REUNION DE RESTITUTION DES ATELIERS DE CONCERTATION ESPACES PUBLICS

**Mardi 17 janvier 2017
en Mairie du 3^{ème}**

François Decoster, architecte urbaniste du projet Lyon Part-Dieu présente l'avant-projet (AVP) des espaces publics.

Les places

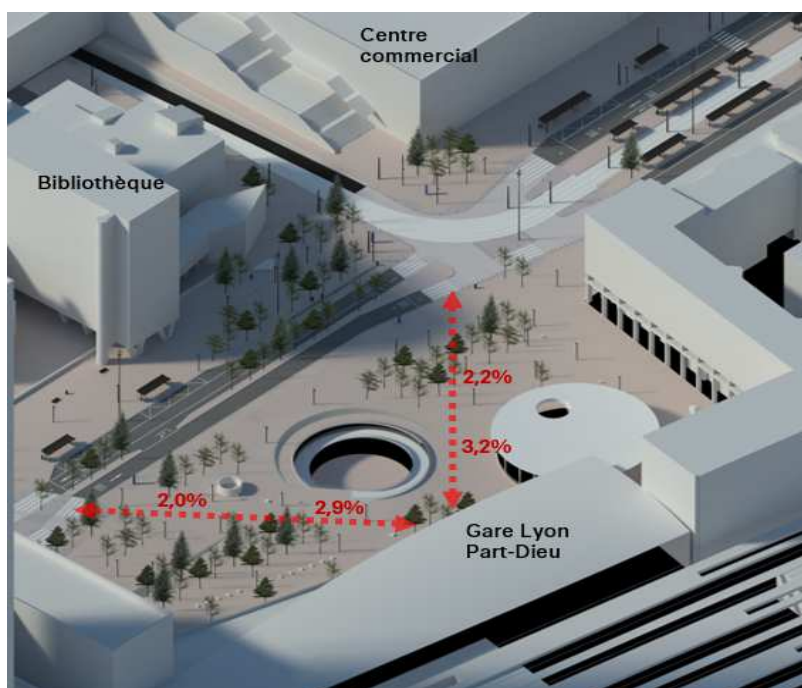
M. Gascoin, représentant l'association « Les droits du Piéton » regrette que soit prévu l'installation de marches au sud de la place Béraudier, devant le Two Lyon contraire à l'esprit du « sol facile ».

M. Lassaue, Conseil de quartier, demande si on ne pourrait pas inverser la pente à l'endroit prévu pour les escaliers sur la place Béraudier.

Réponse : La place Béraudier accuse une pente assez importante entre le boulevard Vivier Merle et l'entrée de la gare, le hall étant sous les voies de chemin de fer. L'ajout de la galerie devant la gare réduit la profondeur de la place et donc accentue la pente. L'aménagement de la place avec notamment la construction de la rampe qui mènera au parking vélos placé dans la place basse conduira naturellement le flux piéton à utiliser les espaces piétonniers en diagonale avec une pente douce de 2,5 à 2,9 %. L'espace entre le boulevard Vivier Merle et le sud de la place Béraudier (au pied du Two Lyon) étant court, la pente est importante, ce qui explique que pour la « casser » il soit nécessaire d'y placer des marches.

Réponse : des terrasses pour les bars et/ou restaurants sont prévues au droit de la galerie et du Two Lyon d'où la nécessité d'avoir un sol plat pour accueillir les chaises et tables pour les clients. De plus, le hall accueillera à cet endroit une entrée pour les piétons.

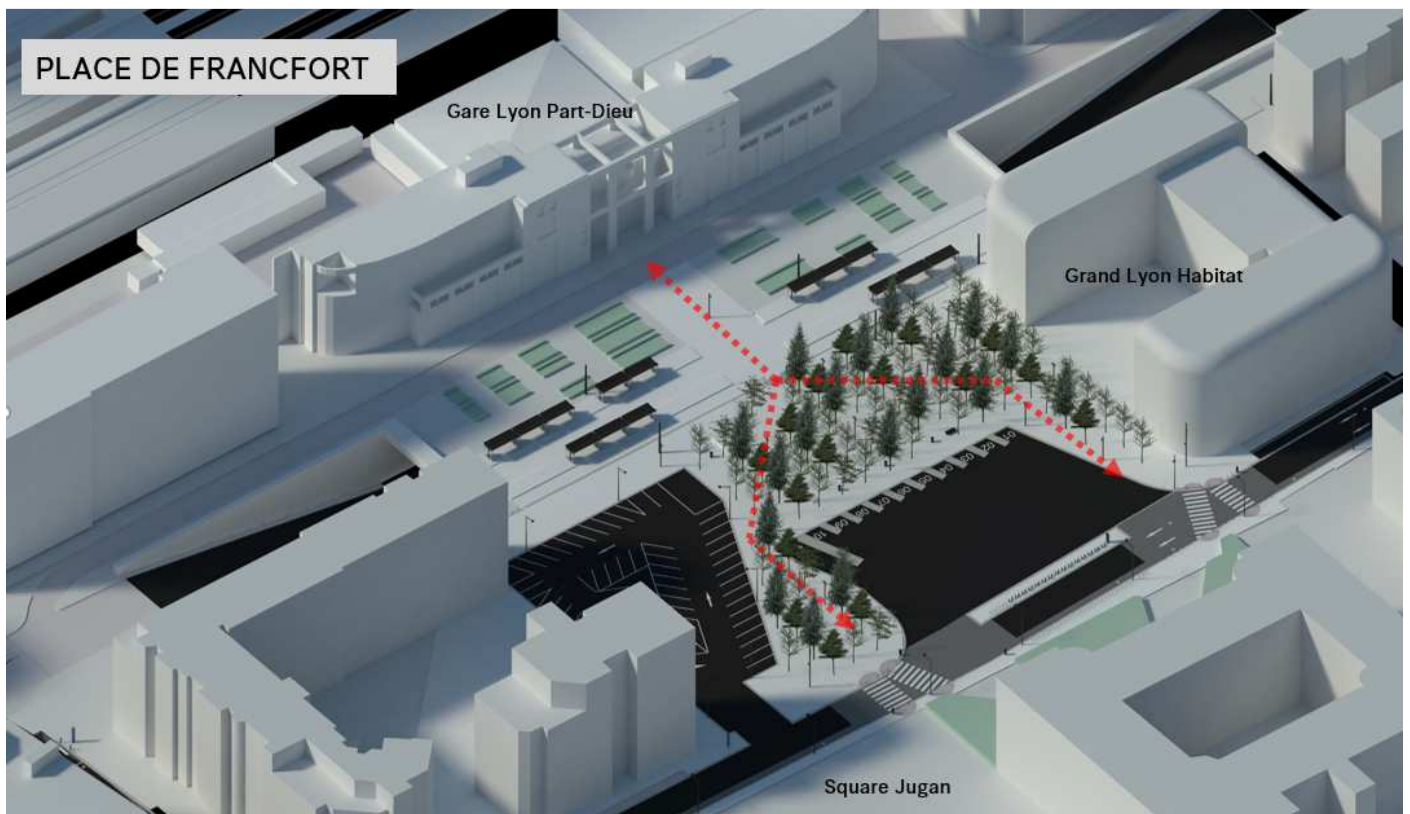
M. Fontaine, Habitant, déplore les embouteillages sur la rue Flandin dus au manque de signalétique du parking minute, sa difficulté d'accès et l'incivilité des conducteurs qui se garent en double file ou sur l'emplacement de la gare routière. Il souhaite disposer de plus de précision quant au déplacement prévu des cars. Il souhaite que la police municipale soit plus présente ou qu'il soit installé de la vidéo verbalisation.

Réponse : La place de Francfort est l'une des 1^{ères} places du quartier de la Part-Dieu à bénéficier d'aménagements : plus du 1/3 de la place est rendue aux piétons, le parking minute et la gare routière vont être recalibrés, leurs accès facilités et la signalétique améliorée en précisant la durée de gratuité. De plus, durant la période des travaux, et peut-être ensuite si l'expérience est concluante, la rue Flandin sera à double sens entre la rue d'Aubigny jusqu'au droit du parking minute. Cette modification de circulation empêchera le stationnement en double file. Ces différents aménagements devraient largement contribuer à améliorer la circulation sur le côté Est de la gare. Le départ de la gare routière est envisagé après 2022 lorsque la nouvelle voie L sera livrée.

Boulevard Vivier Merle et tunnel Vivier Merle Sud :

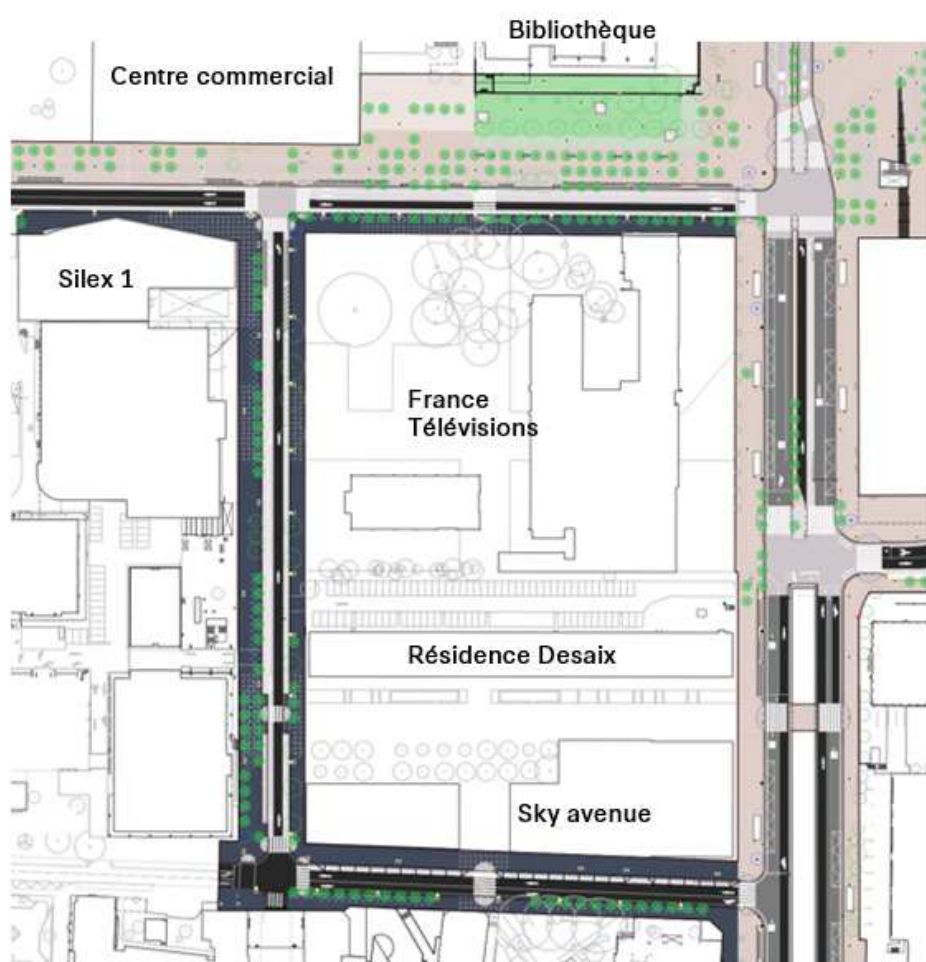
L'association Point de vue sur la Ville (déficient visuel) explique qu'il y a trop de potelets et que cela gêne la déambulation des mal voyants et suggère de pratiquer la vidéo verbalisation pour éviter le stationnement sauvage. Elle demande également si les feux tricolores vont être supprimés sur le boulevard Vivier Merle (aide au repérage) en raison de la suppression des flux automobiles.

M.Tholly, regrette l'ouverture de trois voies de circulation sur la rue Bouchut qui va amener 250 véhicules/heure et créer une zone de pollution supplémentaire.

Réponse : *les feux tricolores et sonores seront conservés sur Vivier Merle car, même s'il n'y a plus de circulation automobile au droit de la Bibliothèque, il y aura toujours des bus et des vélos qui croiseront les flux piétons.*

Réponse : *seules 2 voies de circulation sont prévues sur la rue Bouchut entre Vivier Merle et Cuirassiers. La 3^{ème} qui apparaît sur le plan est la voie Ouest-Est depuis Garibaldi jusqu'à la rue du Lac existe déjà aujourd'hui.*
